Richiesta di Integrazioni Prot. num. 11392 del 13/04/2016 della Provincia di Fermo

Progetto impianto per la Digestione Anaerobica dei Rifiuti Organici

DOCUMENTO	Relazione integrazioni	ALLEGATO N. A
-----------	------------------------	-------------------------

PROBLEMATICHE EVIDENZIATE DALLA PROVINCIA DI FERMO SETTORE AMBIENTE

Figura 7: Rete di monitoraggio Fiumi Regione Marche

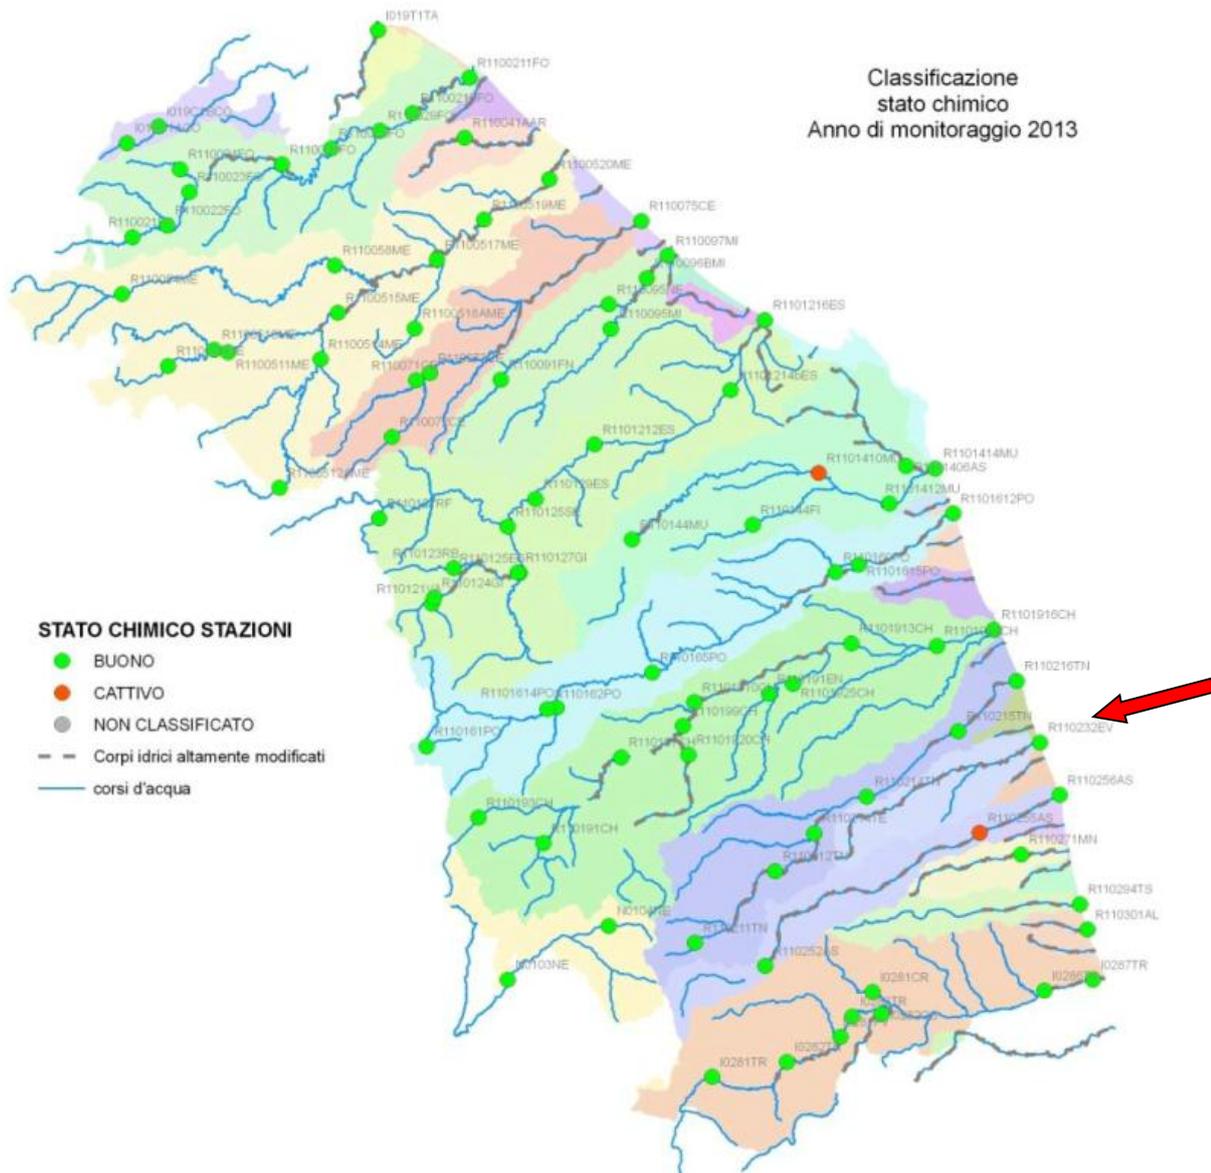
0.22 *Dalle valutazioni effettuate da ARPAM nella Relazione sullo stato l'anno 2013" si evince per il Torrente Ete Vivo che "La stazione di campionamento presenta un giudizio LIMeco SCARSO. Il parametro che ha condizionato questo risultato è stato l'azoto ammoniacale." (LIMeco: valore medio anno 2013 =0,28 stato= SCARSO), e si riporta il seguente giudizio "Torrente non significativo (bacino idrografico di 180 Km²) ma con influenza negativa sulla destinazione d'uso delle acque del corpo recettore (Mare Adriatico). Il degrado del corso d'acqua è comunque molto elevato e nel periodo estivo, risulta pressoché alimentato da reflui soprattutto urbani depurati e non.*

Dalla analisi della rete dei punti di monitoraggio regionale riportata in Figura 7 si evidenzia che l' ETE VIVO è l'unico fiume che ha un solo punto di monitoraggio .

Risulta condivisibile che i risultati del monitoraggio ARPAM posto alla foce del Fiume ETE VIVO (dopo gli scarichi dei centri urbani di Fermo e Porto San Giorgio) siano scarsamente riconducibili alla singola realtà Asite, sia allo stato attuale che in quello di progetto.

Si propone, qualora il progetto sia approvato, di aggiungere al piano di monitoraggio delle acque un punto posto sul Fiume ETE VIVO, a valle della confluenza con il Fosso Catalini, per meglio valutare lo stato della matrice acque superficiali nella zona di influenza della ditta.
